SIEMENS SOMATOM Definition Flash

Obavijest za korisnike CT039/17/P

Predmet: SOMATOM Definition Flash – Novi način postavljanja prozorčića svjetlosnog markera

Sl. 1.: SOMATOM Definition Flash

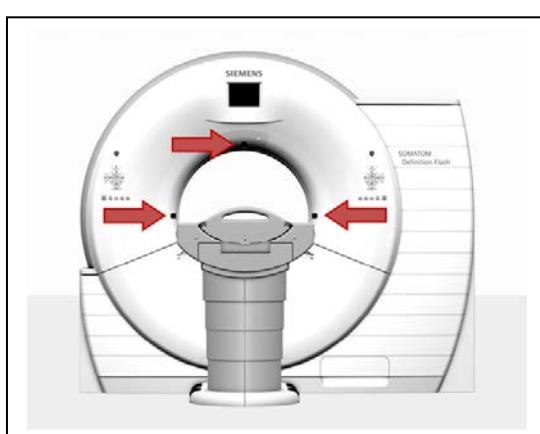
Obavijestili smo vas da u rijetkim slučajevima može doći do otpuštanja i mogućeg ispadanja prozorčića svjetlosnih markera (pogledajte sl. 1.) koji se koriste za laser za pozicioniranje, a ugrađeni su u prednji poklopac vašeg CT sustava. Ako spomenuti prozorčići nedostaju, netko bi mogao posegnuti kroz otvor te se na taj način izložiti opasnosti od teških ozljeda uzrokovanih primjerice strujnim udarom ili fizičkim ozljedama prstiju.

Našom temeljитom tehničkom istragom nisu pronađeni nikakvi problemi na proizvodu vezani za postavljanje prozorčića svjetlosnih markera na sustavima serije SOMATOM Definition Flash. Naši su stručnjaci ispitivali stabilnost lijepljenog spoja između prozorčića i poklopca te dobili pozitivne rezultate. Obavljena je istraživačka radnja pokazala da je do labavljenja prozorčića možda došlo zbog primjene vanjske sile.

- Sukladno tome, moramo u vezi s konačnim rješenjem ažurirati sigurnosne obavijesti za korisnike CT030/16/S i CT031/16/S. Za proizvod SOMATOM Definition Flash neće biti nikakvih hardverskih izmjena. Način postavljanja prozorčića svjetlosnih markera smatra se sigurnim i usklađenim s relevantnim tehničkim normama.
